*Ministero dell' Ambiente*  
*e della Tutela del Territorio e del Mare*  
ex DIREZIONE GENERALE PER LE VALUTAZIONI  
E LE AUTORIZZAZIONI AMBIENTALI

**OGGETTO: [ID 4191] S.S. 7ter. Itinerario Bradanico Salentino. Lavori di ammodernamento del tronco Manduria – Lecce, da Manduria a San Pancrazio Salentino - Supplemento istruttorio. Valutazione preliminare ai sensi dell'art. 6, c. 9 del D. Lgs. 152/2006. Nota tecnica.**

**Figura 2:** Corografia dell'intervento con evidenziate in verde le soluzioni progettuali aggiornate (Fonte: Allegati alla Lista di controllo)

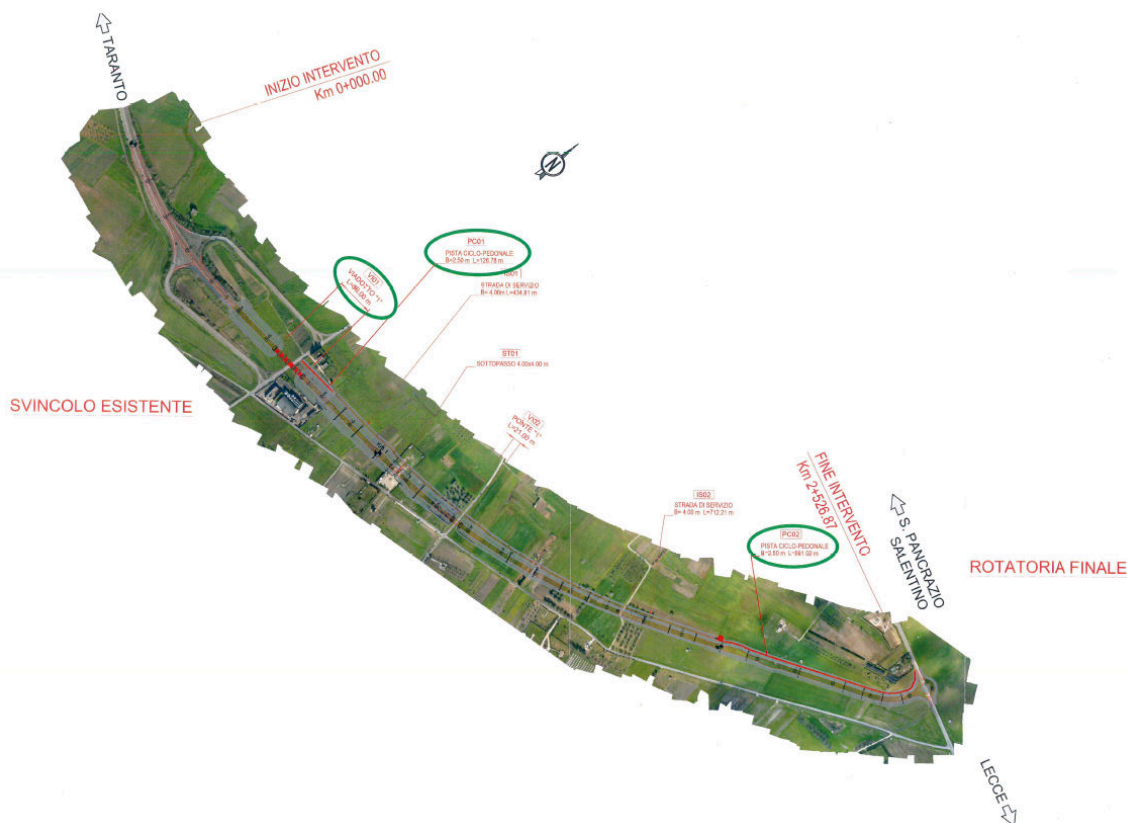
Secondo quanto riportato nella Lista di controllo, la revisione progettuale oggetto dell'istanza di supplemento istruttorio nasce dalla necessità di ottemperare alle richieste avanzate in sede di Conferenza di Servizi dal Comune di S. Pancrazio Salentino, di seguito riassunte:

- Eliminare una parte del terrapieno in corrispondenza della via per Porto Cesareo, prevedendo l'allungamento dell'opera d'arte passando dalle 3 luci a 6 luci;
- Realizzare una pista ciclabile, in aderenza alla strada di servizio, di collegamento della via San Pasquale con la via per Lecce e con il centro abitato.

Infine, il Comitato Tecnico Amministrativo presso il Provveditorato Interregionale alle Opere Pubbliche, ha richiesto di provvedere alla separazione delle acque di prima pioggia da quelle di seconda pioggia.

**Figura 3:** Prospetto (a sinistra) e Pianta (a destra) del Primo viadotto – differenze tra il progetto definitivo del 2018 e quello del 2019 aggiornato a seguito della Conferenza dei Servizi (Fonte: Allegati alla Lista di controllo)

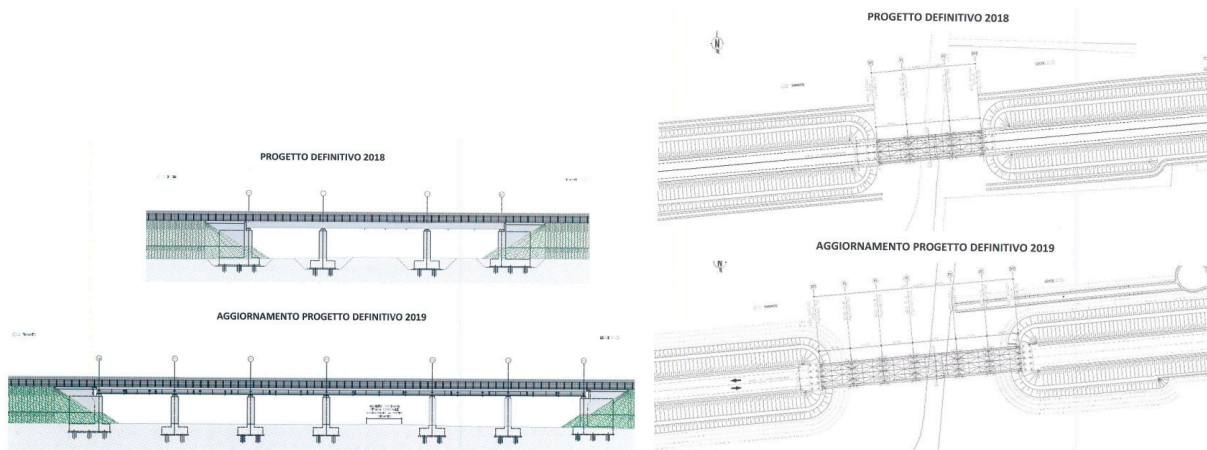
Con riferimento alla prima richiesta del Comune di San Pancrazio Salentino ("[...] Che venga eliminato parte del terrapieno in corrispondenza della via per Porto Cesareo con la realizzazione di almeno tre campate sostenute da piloni [...]"), la proposta progettuale aggiornata indicata nella Lista di controllo prevede il ridimensionamento del primo viadotto sulla Strada Comunale ex SP 109 S. Pancrazio Salentino – Porto Cesareo, originariamente previsto con 3 luci, rispettivamente da 15, 21, 15 m, e una lunghezza complessiva pari a 51 m. La soluzione progettuale oggetto della presente istanza di supplemento istruttorio, prevede, invece, un viadotto a 6 luci, composto da 5 campate da 15 m e da una da 21 m, per una lunghezza totale di 96 m.

**Figura 4:** Sezione tipologica strada di servizio e strada ad uso ciclopedonale (Fonte: Lista di controllo)

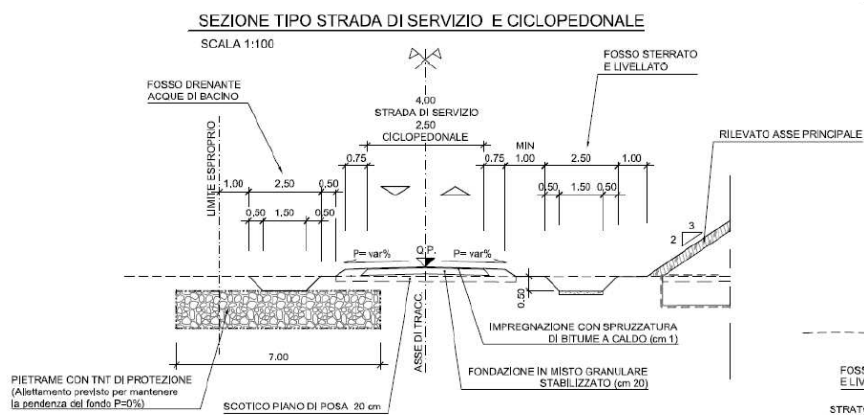
Con riferimento alla seconda richiesta del Comune di S. Pancrazio Salentino (“[...] la realizzazione di una pista ciclabile, in aderenza alla strada di servizio, che colleghi la via San Pasquale con la via per Lecce, nonché con il centro abitato [...]”), la Lista di controllo riporta che, nei due tratti di strada posti a sinistra dell’asse principale, cioè lato nord, è prevista la realizzazione di n. 2 strade di servizio ad uso promiscuo veicoli a motore e cicli, che permetteranno sia la futura manutenzione dell’arteria principale, sia l’accesso dei frontisti ai fondi altrimenti interclusi. Per le finalità sopra descritte e per dare continuità ai tratti ad uso esclusivo ciclo-pedonale, la soluzione progettuale aggiornata prevede l’allungamento della complanare con due brevi piattaforme ad esclusivo uso ciclopedonale.

Secondo quanto indicato nella Lista di controllo, i tratti di strada di servizio ad uso promiscuo veicoli a motore e cicli, che si estendono dalla progressiva 0+820 fino alla progressiva 1+990 saranno realizzati con una sovrastruttura permeabile ed avranno una larghezza di 4 m con arginelli da 0,75 m; gli ulteriori due tratti introdotti nel progetto aggiornato, in prosecuzione della complanare, a nord e a sud della stessa, previsti ad esclusivo uso ciclopedonale, avranno una larghezza utile di 2,50 m e saranno fisicamente separati dal tratto ad uso promiscuo in maniera da impedire il transito degli autoveicoli.

**Figura 5:** Sistema di smaltimento delle acque provenienti dall’infrastruttura con le acque di bacino (Fonte: Lista di controllo)

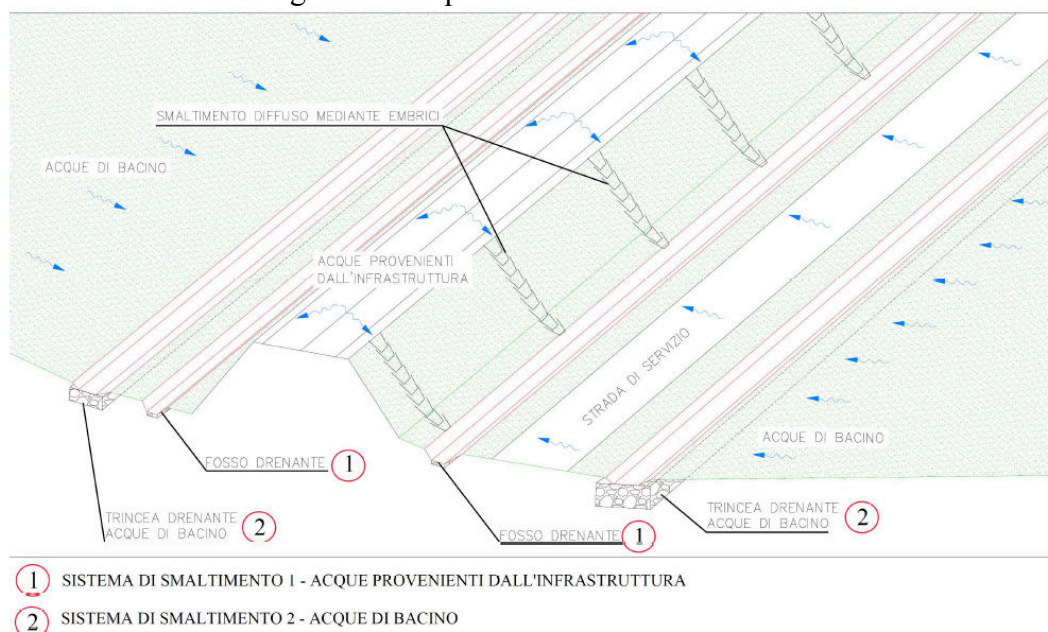
Infine, con riferimento alle osservazioni del CTA, che richiedevano di provvedere alla separazione delle acque di prima pioggia da quelle di seconda pioggia, in ottemperanza al Regolamento Regionale della Puglia n. 26/2013 “*Disciplina delle acque meteoriche di dilavamento e di prima pioggia*”, secondo quanto riportato nella Lista di controllo, nella soluzione progettuale aggiornata il sistema di compensazione dei volumi dedicato alle acque di bacino provenienti dalle aree esterne all’opera è stato completamente separato da quello di allontanamento delle acque di piattaforma stradale, in maniera che le acque di prima e seconda pioggia dei due sistemi restino separati durante gli eventi meteorici con tempo di ritorno di 200 anni. Nella Lista di controllo il proponente riporta, quindi, che i due sistemi non sono posti in collegamento e sono indipendenti, come illustrato nella figura sotto riportata.
